中部電力株式会社 浜岡原子力発電所
原子炉設置変更許可申請（1号原子炉施設の
変更）の概要について

平成14年6月

(5)変更項目

1号炉の余熱除去系の蒸気凝縮系の機能を削除する。

第2図 余熱除去系概要図（1号炉）

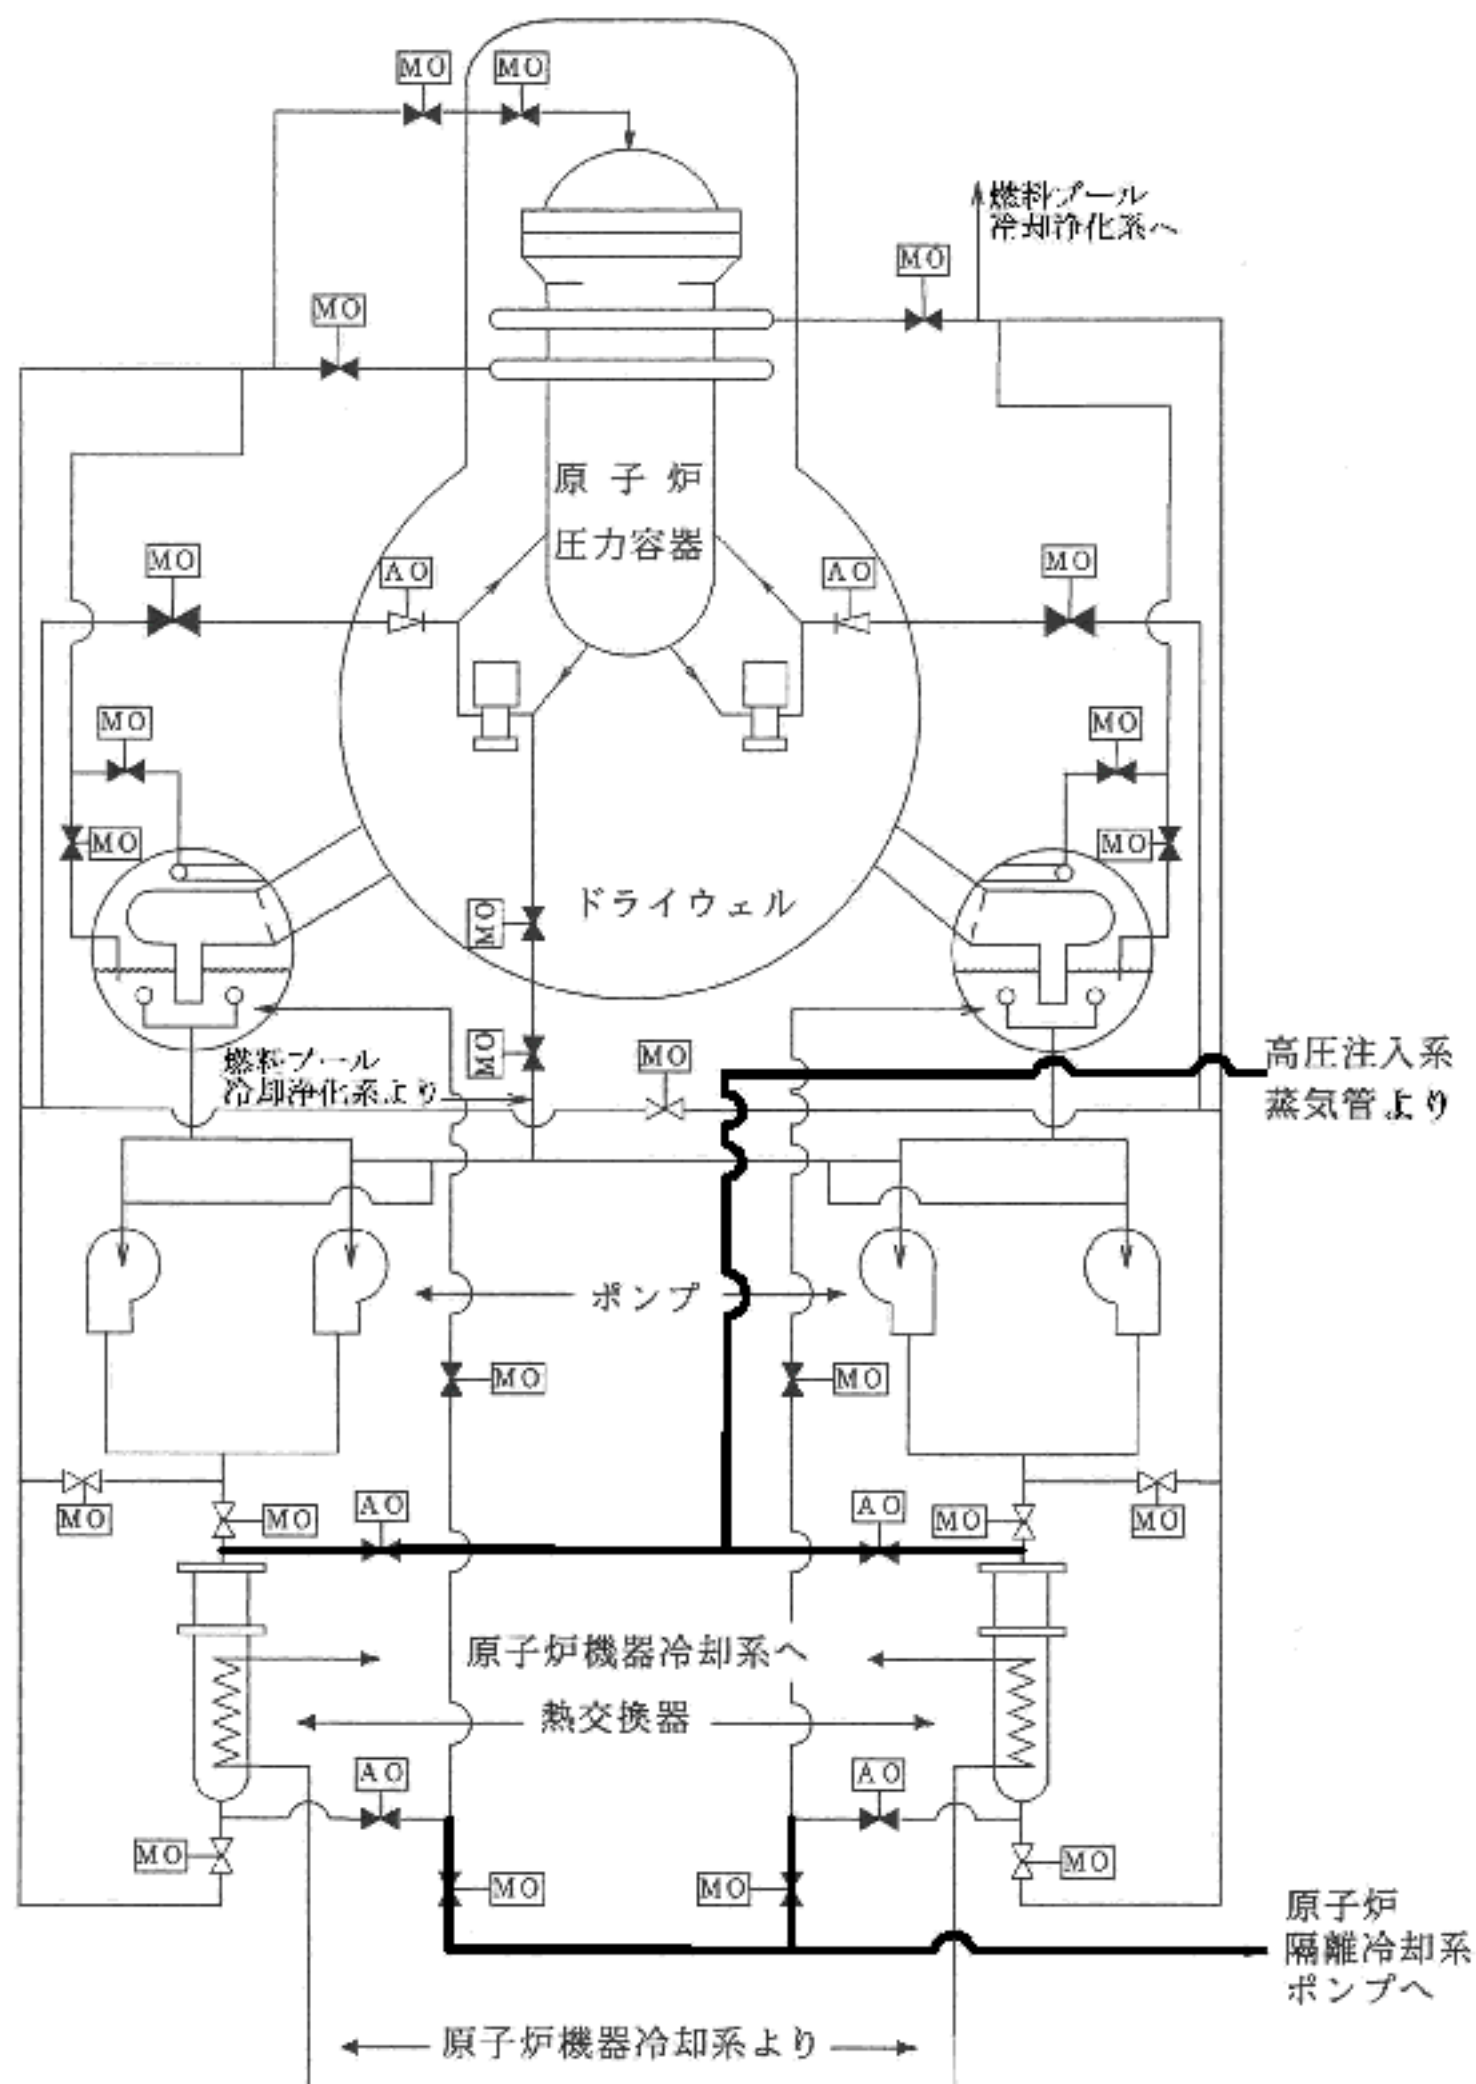
1号炉の余熱除去系の機能の一つである蒸気凝縮系は、原子炉隔離時に炉心の崩壊熱等を除去する機能を有しており、その凝縮水は原子炉隔離冷却系の水源としても利用可能である。しかし、原子炉隔離時の炉心の崩壊熱等の除去については、通常の運転方法として、主蒸気を逃がし安全弁によってサプレッション・チェンバのプール水中へ放出すると共に、原子炉隔離冷却系の補給水により原子炉の水位維持を行うことが可能であり蒸気凝縮系を用いる必要はないため、蒸気凝縮系の機能を削除することとした。

これに伴い、「ホ 原子炉冷却系統施設の構造及び設備」の記載の一部を最近の記載形式に合わせ、原子炉隔離冷却系の水源を明確化すると共に、原子炉停止時冷却設備を余熱除去系の機能として整理し、余熱除去系の機能に関する記載を明確化する。

なお、平成 13 年 11 月 7 日に当該炉において余熱除去系蒸気凝縮系の配管破断が発生したことに鑑み、本機能の削除はその再発防止対策として採るものである。
